Comune di Caprie

VERBALE DI DELIBERAZIONE DELLA GIUNTA COMUNALE N.64

OGGETTO: PROGETTO DI VARIANTE DELLA NUOVA LINEA FERROVIARIA TORINO LIONE-. APPROVAZIONE CONTRODEDUZIONI.

OSSERVAZIONI DELLA COMMISSIONE TECNICA DELL'UNIONE MONTANA VAL SUSA

PRV C3B 0124 [dettaglio]

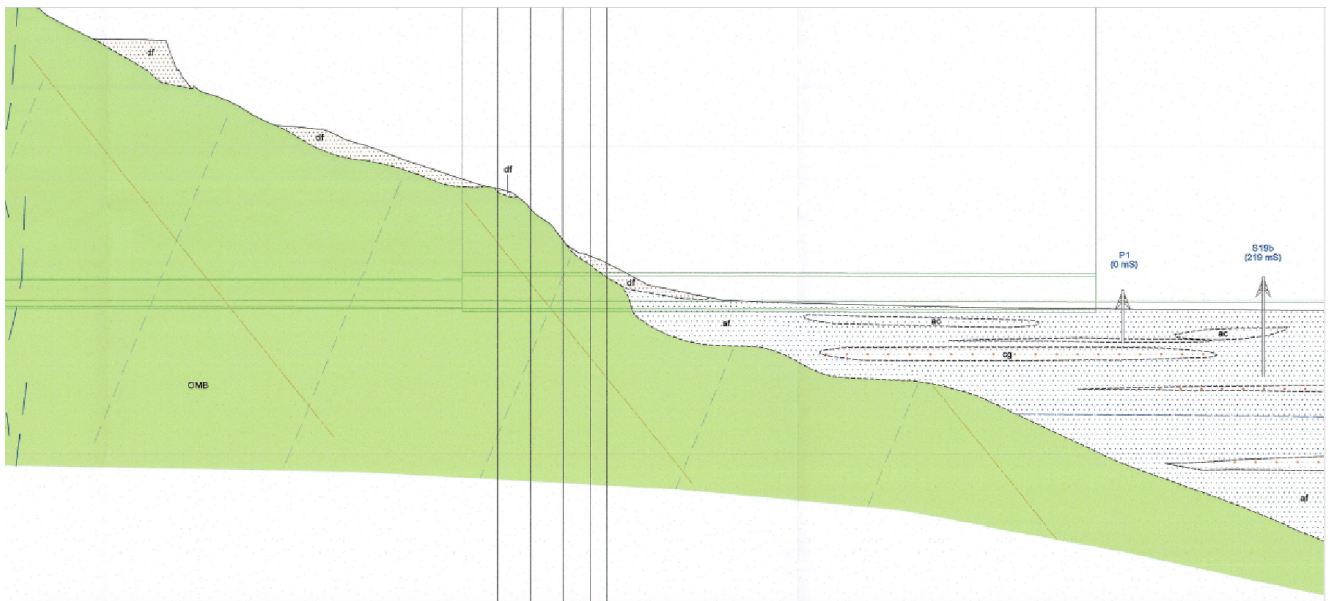
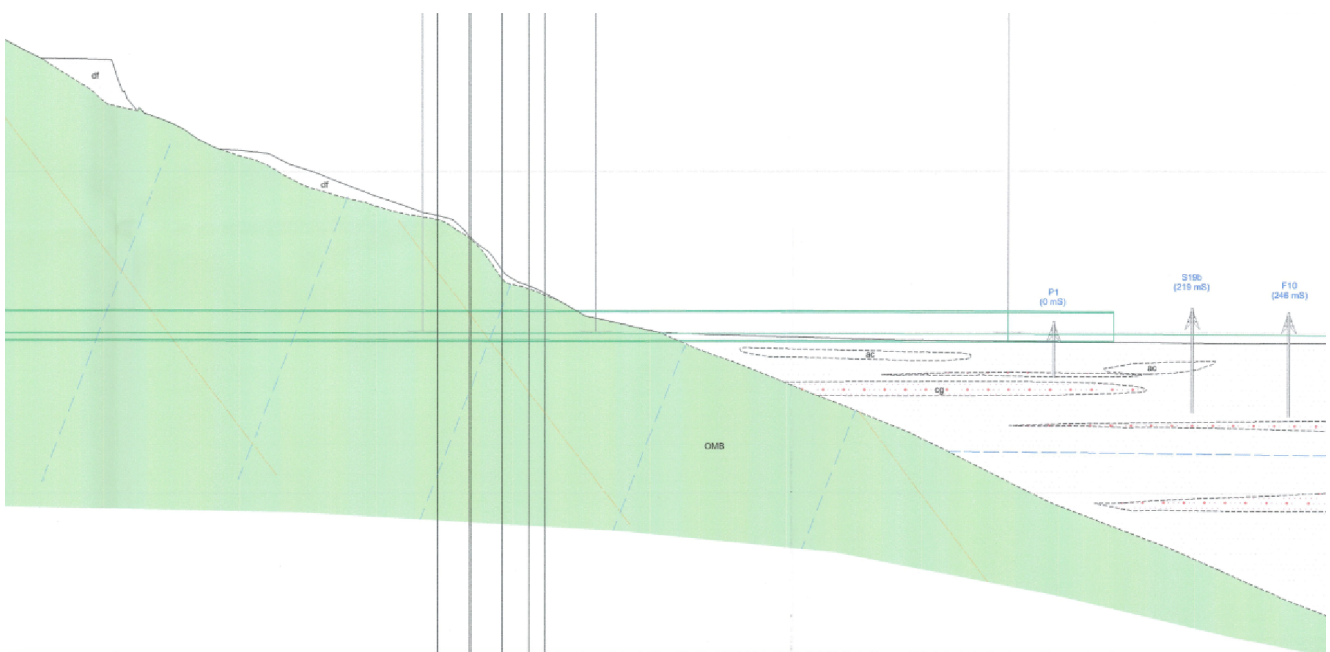
Il documento citato PRV C3B 0124 “Tunnel di base - Tratta Mompantero – Profilo geologico di dettaglio”, ha subito una modifica rispetto al corrispondente documento del Progetto Definitivo approvato con Delibera CIPE 19/2015:

Il profilo geologico risulta mutato proprio in corrispondenza dell'imbocco del tunnel di base, evidenziando, curiosamente, una pronunciata curva dell'unità composta da prasiniti e scisti prasinitici (in cui si prevedono presenze ubiquitarie di materiale amiantifero), proprio in corrispondenza dell'uscita del tunnel. Questo profilo geologico, diverso da quello previsto nel progetto definitivo, consente di scavare tutta la quota di materiale contenente amianto con la TBM, e non prevederne quota alcuna per lo scavo effettuato per la realizzazione delle opere d'imbocco. Non è riportato, nei documenti visionati, quali studi abbiano portato a modificare il profilo geologico anche alla luce della già citata affermazione per cui “non si è potuto eseguire sondaggi dalla superficie”.

Progetto di Variante | trasporti totali con camion

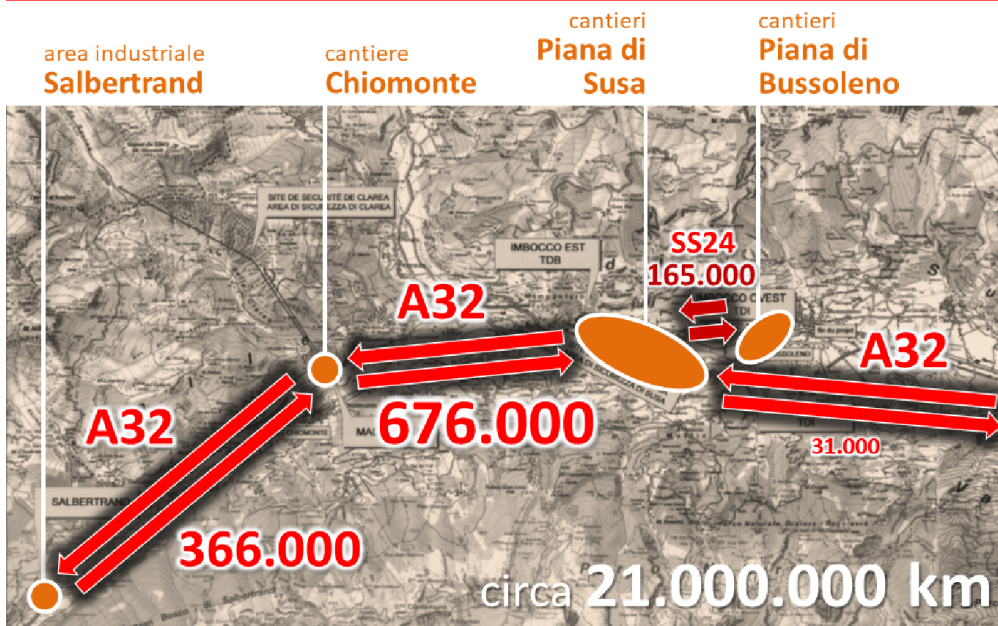
In particolare si evidenzia il fatto che i transiti nella tratta 2 risultino essere molto più elevati di quelli calcolati per la tratta 3. Questo è dovuto al percorso obbligato per tutti i trasferimenti (in entrambi i versi) tra il cantiere Maddalena di Chiomonte e l'area industriale di Salbertrand, a causa delle direzioni obbligate in entrata (per Susa) e uscita (da Susa) imposte dalla configurazione scelta per lo svincolo di cantiere a Chiomonte. A titolo di esempio, nella figura seguente si rappresenta il percorso da effettuare per ciascun viaggio di smarino da Maddalena di Chiomonte a Salbertrand: per ogni viaggio ciascun mezzo è obbligato ad effettuare 4 transiti sulla tratta 2 e 2 transiti sulla tratta 3. Il medesimo percorso (all'inverso) deve essere seguito dai trasferimenti di aggregati e di concii da Salbertrand a Maddalena di Chiomonte.

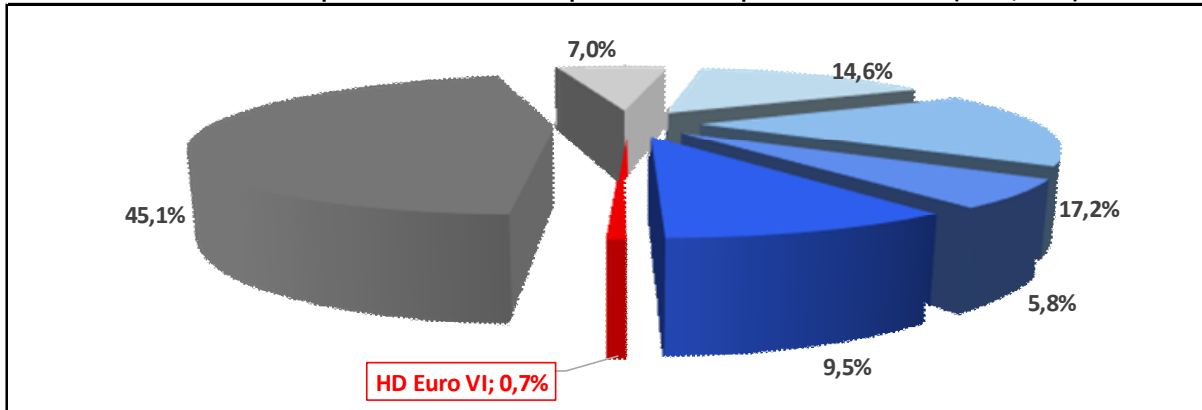
Sulla base di queste considerazioni, risulta difficile immaginare che ogni singolo mezzo utilizzato per il trasporto di materiali sia rispondente agli standard emissivi Euro VI. Tenuto conto che tale requisito dovrebbe costituire un vincolo esplicito (e non solo un criterio premiale) da inserire in sede di capitolato di appalto, si configurerebbe una potenziale restrizione per il mercato pur in assenza di una specifica prescrizione CIPE.

L'ipotesi assunta nel SIA TELT è pertanto eccessivamente ottimistica e occorre una sua riformulazione in termini più realistici, considerando che parte dei mezzi utilizzati potranno ricadere in classi emissive inferiori. In particolare, tenuto conto che la vita media di un veicolo industriale è di circa 13 anni (fonte: UNRAE), è plausibile ipotizzare una flotta di mezzi utilizzati con presenze ancora significative di veicoli Euro V ed Euro IV, i cui standard emissivi sono rapportabili a quelle dei veicoli Euro VI nei termini di seguito descritti:
